Forhåndsuttalelser, dialog- og orienteringsmøter ifm. Kalvehagen reguleringsplan

I forbindelse med utarbeidelse av ny reguleringsplan for deler av Midtvågen i Tingvoll kommune, nærmere bestemt Kalvehagen med omkringliggende nærområde.

Plan 1560-20230001

Dette er et vedlegg til reguleringsplan som dokumenterer medvirkning og behandling av innspill og forhåndsuttalelser i planprosessen.

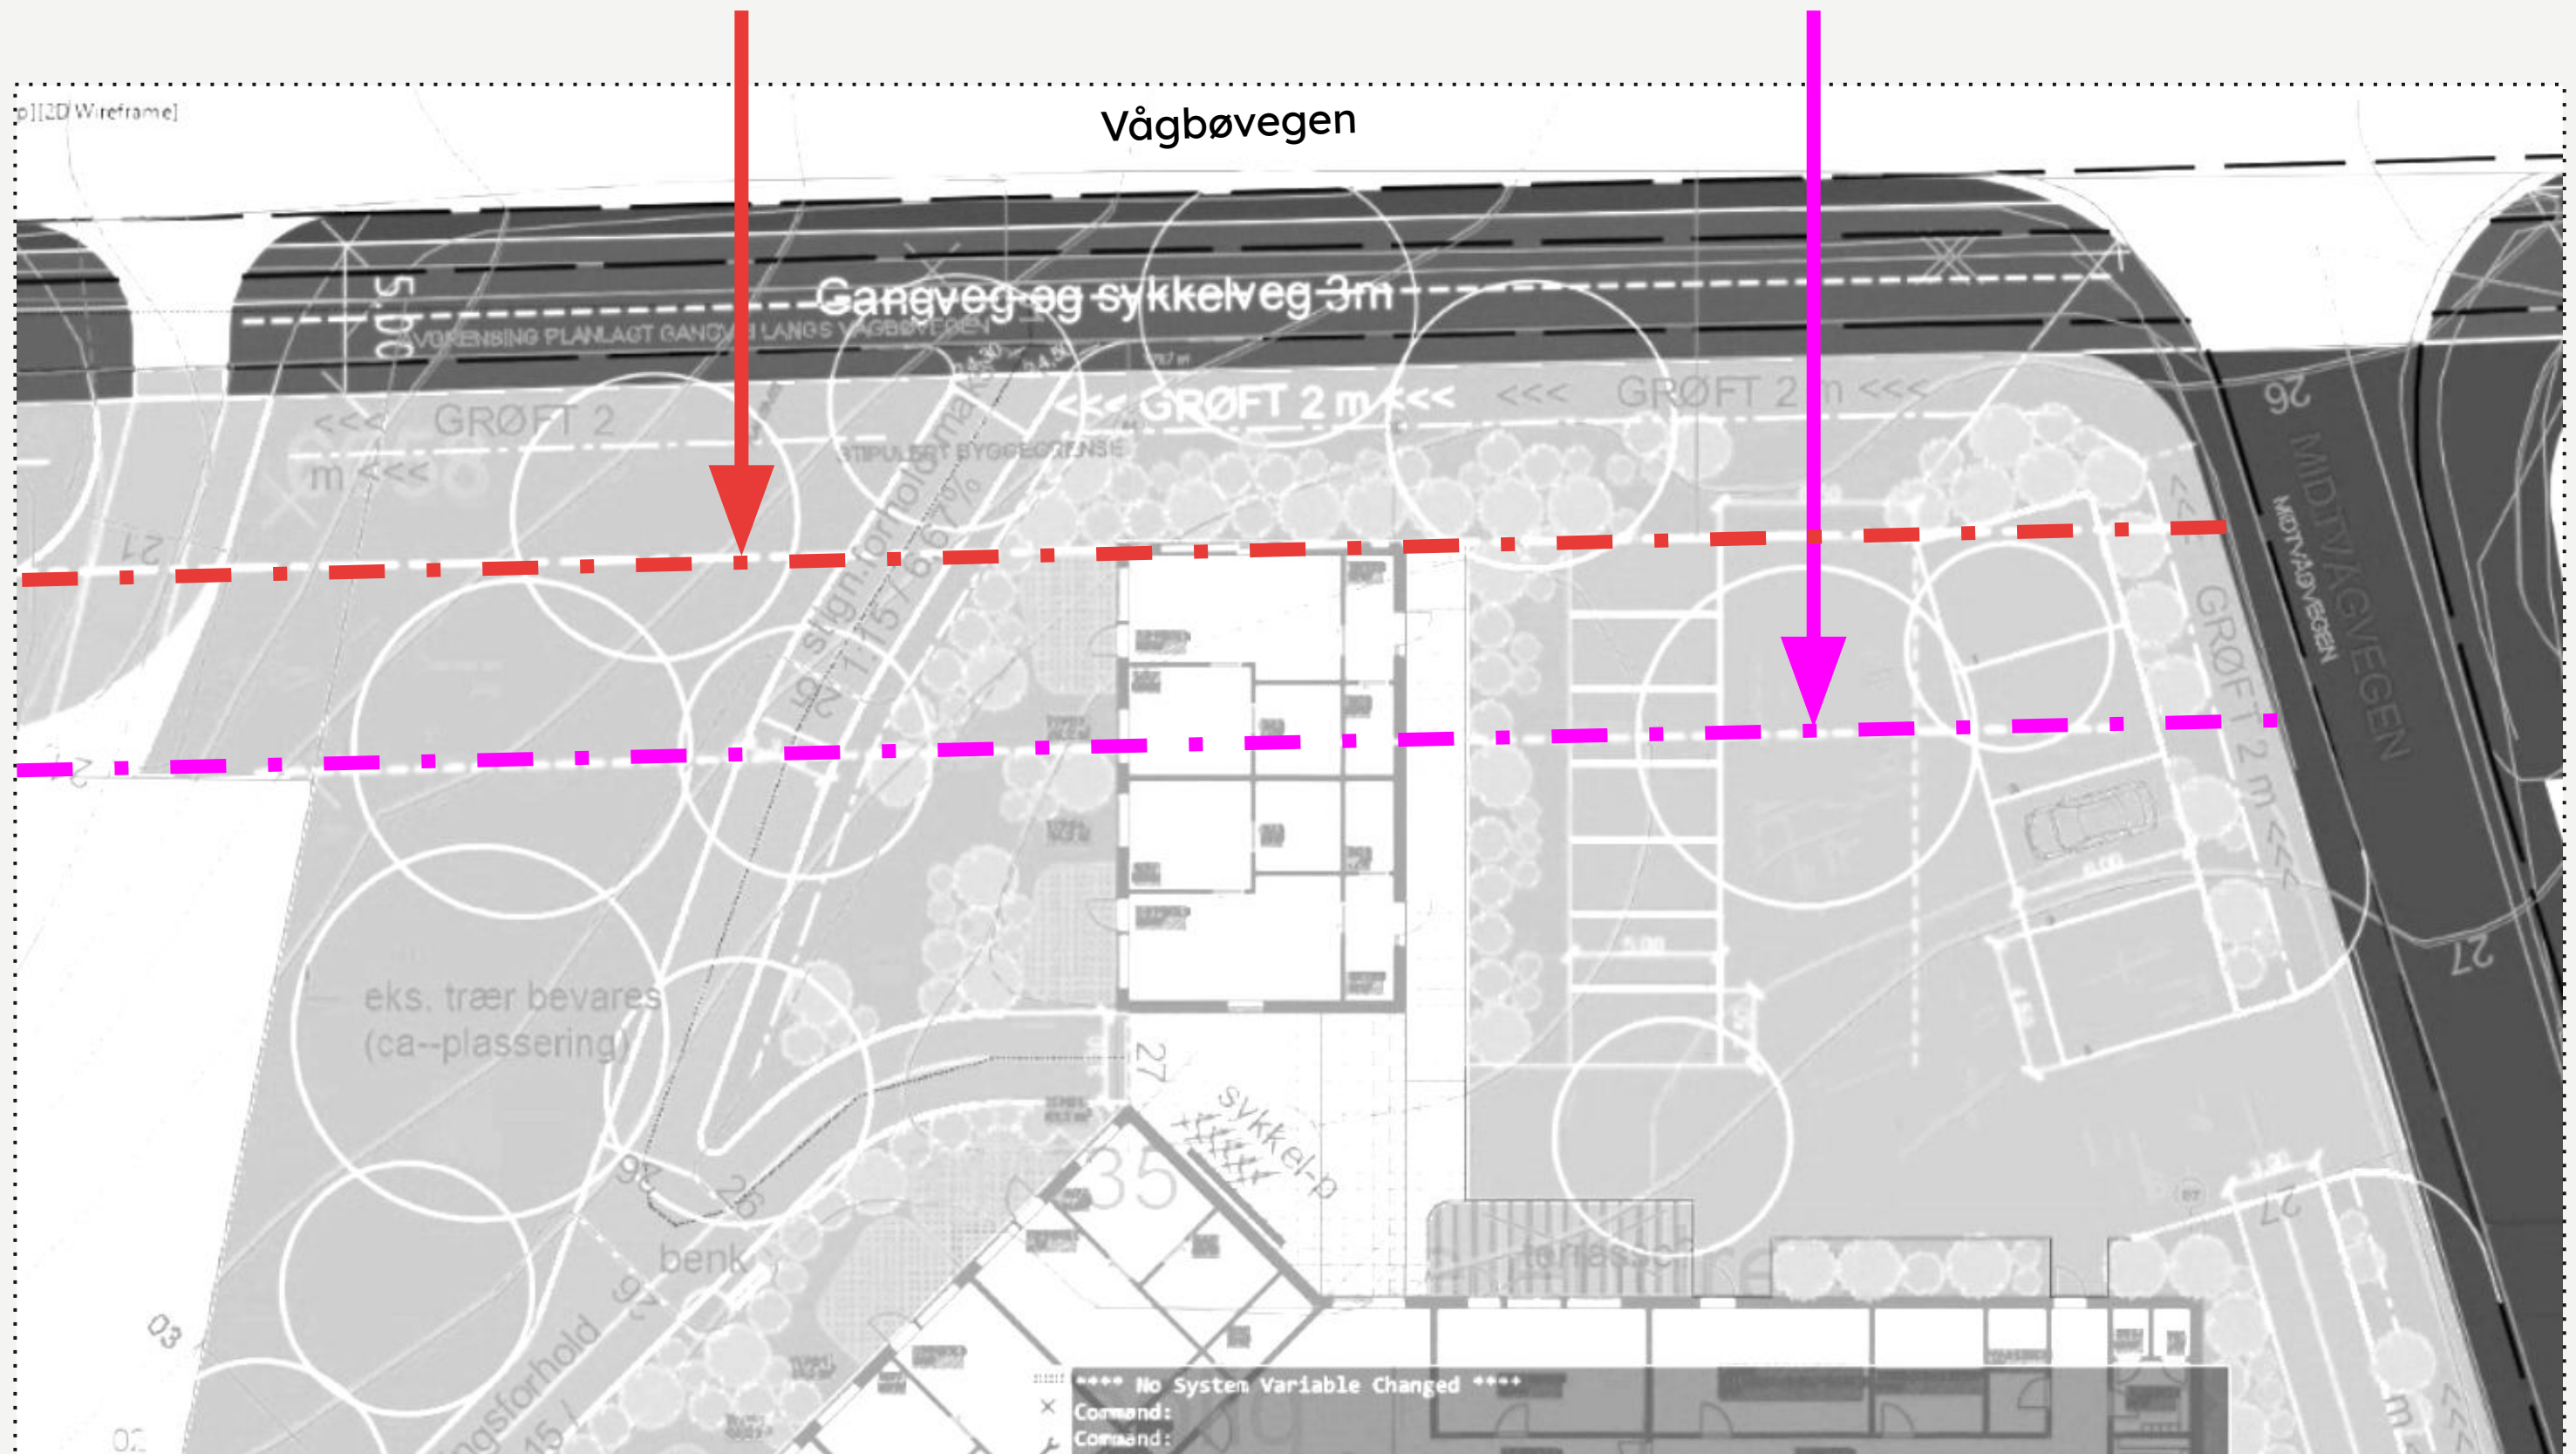
Det må bli beskrive og vurdert i planomtalen om kryss mellom kv Midtvågvegen og fv 6128 er dimensjonert, drifta og vedlikehalde slik at det vil tole den auka trafikken reguleringsplanen vil kunne medføre. Kryss må vere utforma i samsvar med krav gitt i Statens vegvesen si handbok N100, mellom anna kravet til stoppsikt i kryss. Dei tekniske krava til utforming er m.a. avhengig av trafikkmengd. Forventa trafikk i køyretilkomsten og talet på store køyretøy må derfor vere opplyst.

Kryss sine frisktsoner
Planområdet må inkludere heile frisktsonene i kryss til fylkesvegen, samt eventuelle frisktsoner i kryss til gang- og sykkelveg. Frisktsoner skal ha eiga føresegn, samt bli talfesta, helst i plankart, eventuelt i føresegn. Innanfor frisktsonen er sikthindrande element ikkje tillate, jf. krav i vegnormal N100.

“Planområdet er knytt til fylkesvegnettet (...).utforma i samsvar med krav gitt i Statens vegvesen si handbok N100, (...)”

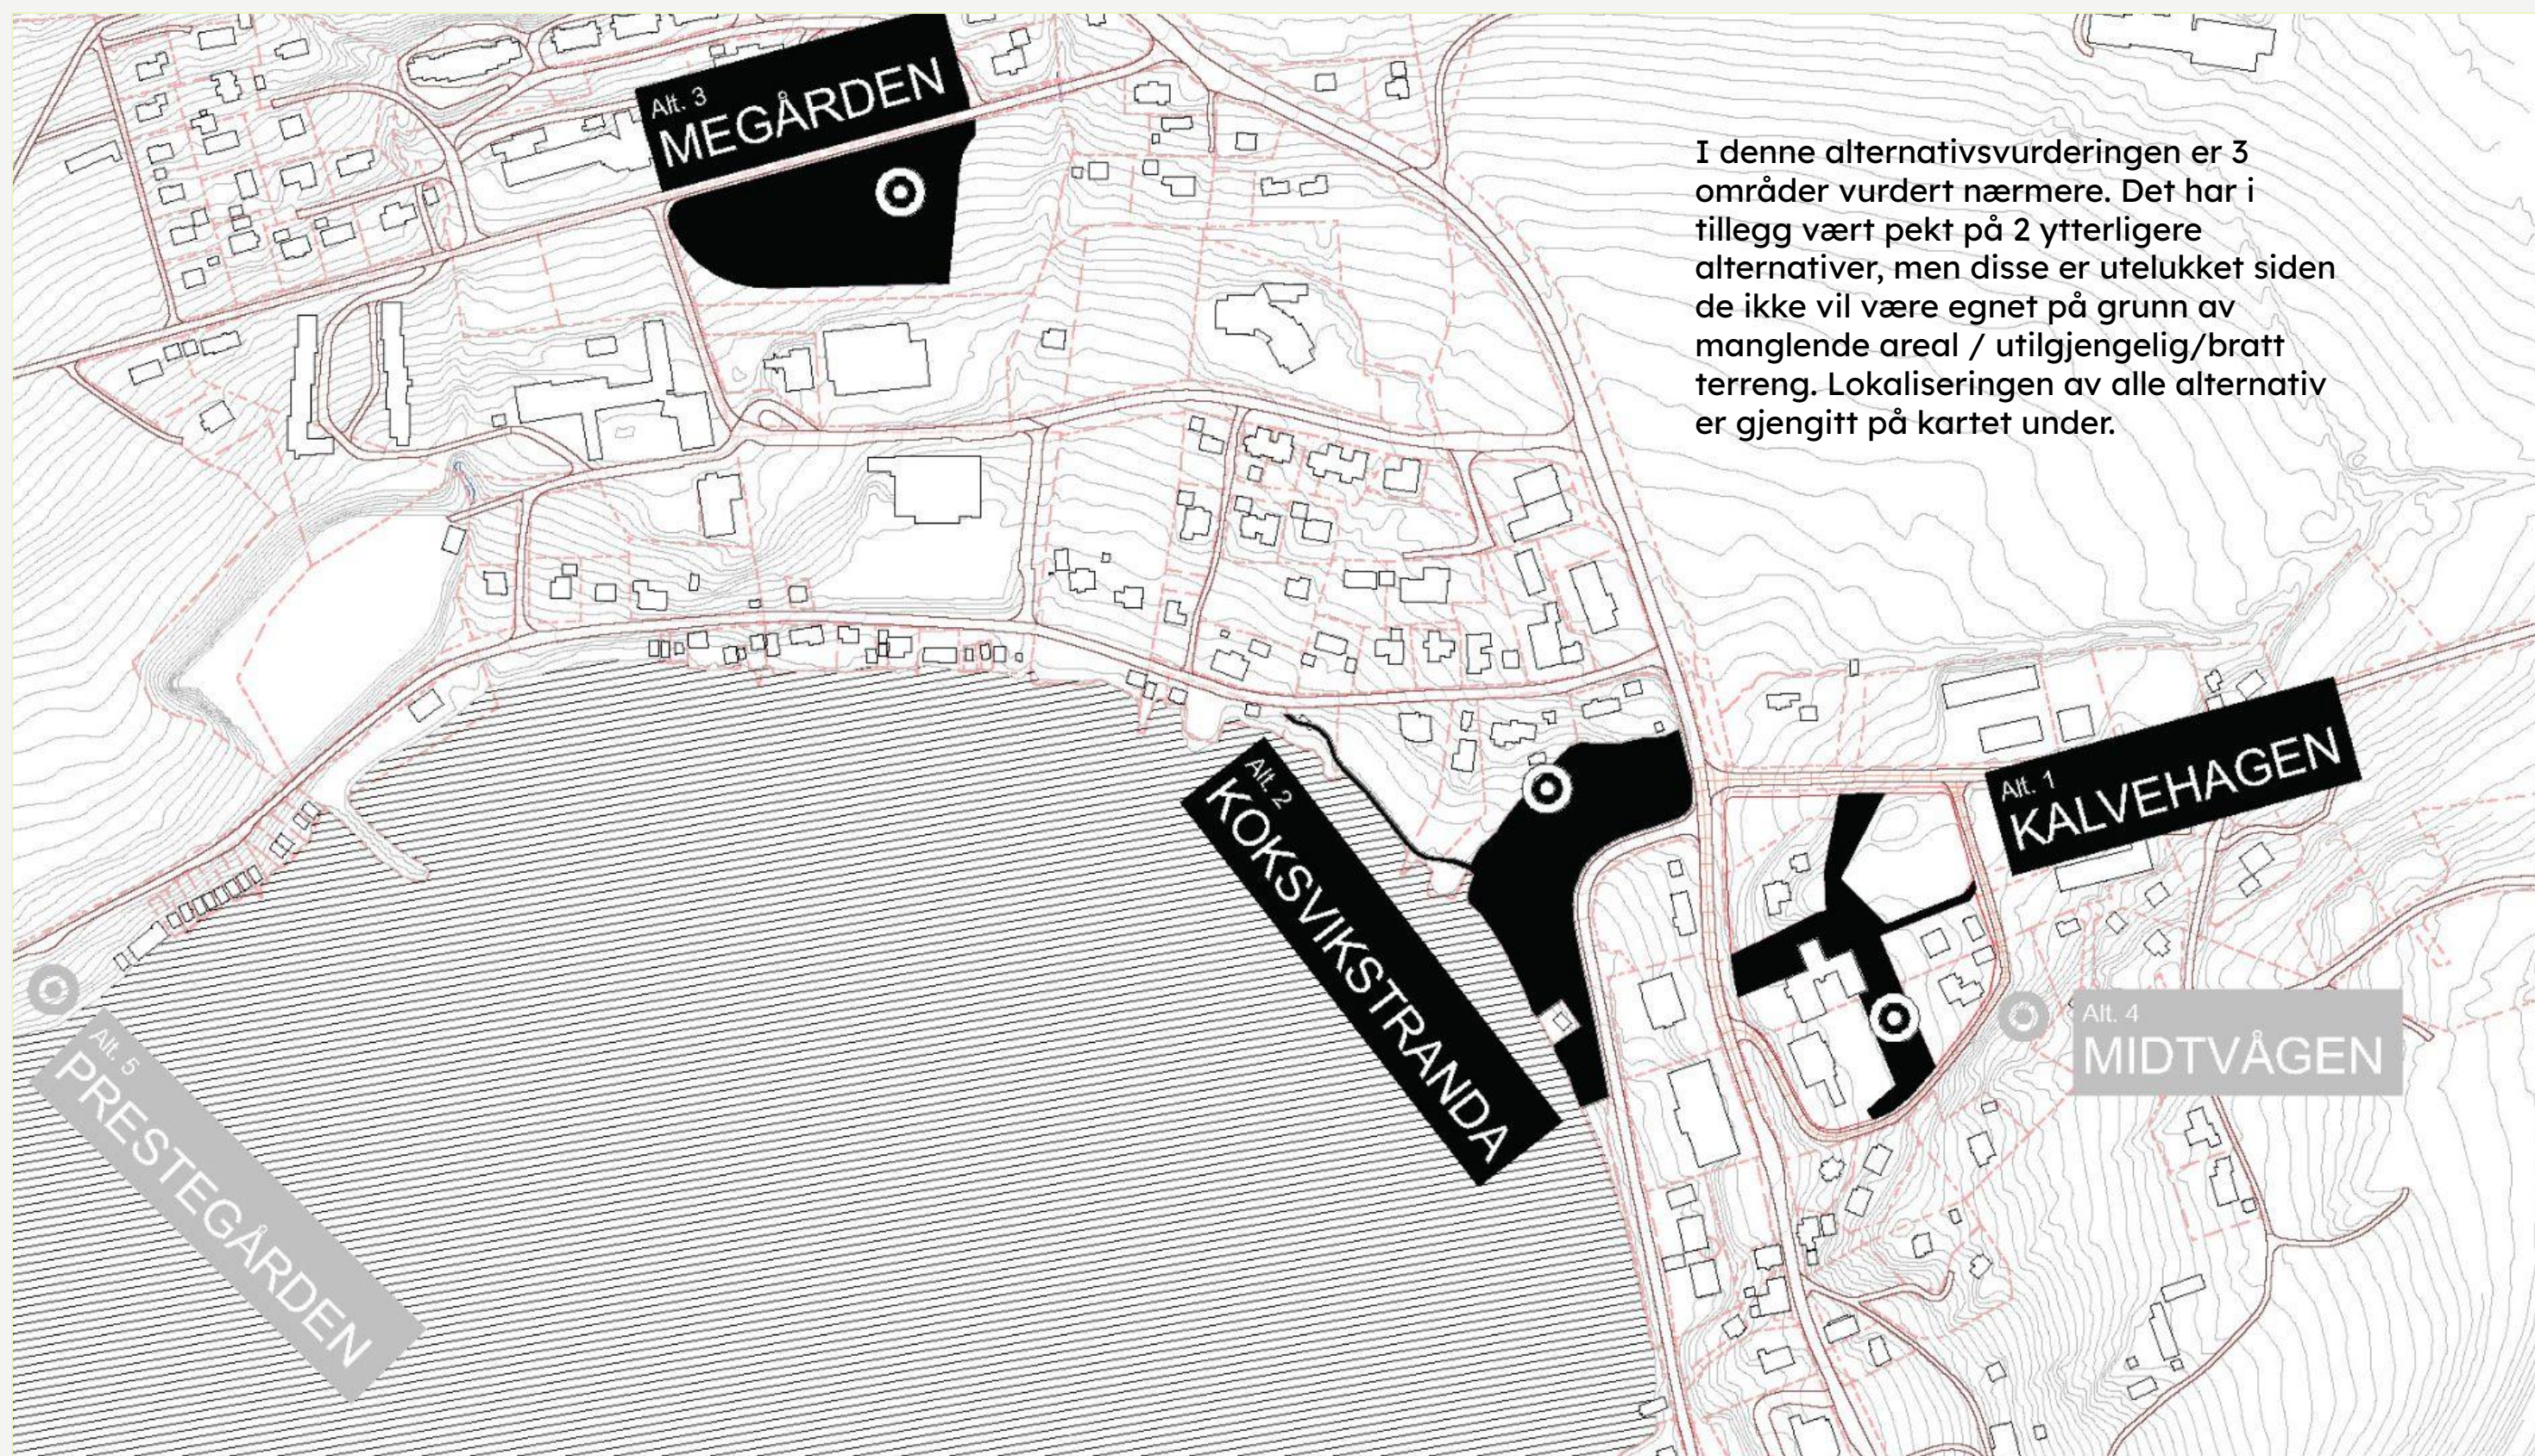
Byggegrense for gs-veg er etter veglova 15 meter frå senter gs-veg. Vi ber om at det blir vurdert i planforslaget kva som vil vere tilstrekkeleg byggegrense for å sikre omsyn nemnt over.

m trygg bindelse med 30.
Fylkesvegen si byggegrense må bli talfesta i plankartet og ha tilhøyrande føresegn, sjå òg 30.
et er knytt til fylkesvegnettet via kommunal veg (kv), Midtvågvegen.

Planen inkluderer rekkefølgekrav slik at etablering av gs-veg langs fylkesveg sikres. Arkeologisk undersøkelse iverksatt/gjennomført i forbindelse med reguleringsplanarbeidet. Funn viser at ingen freda kulturminner er avdekket. Planen tilrettelegger for at bunkersanlegget integreres i park/friområde ved planbestemmelser, plankart og illustrasjonsplan. Illustrasjonsplan viser mulig trasévalg for intern gangveg i friområdet og er kvalitetssikret opp mot gjeldende regelverk for universell utforming av LARK.
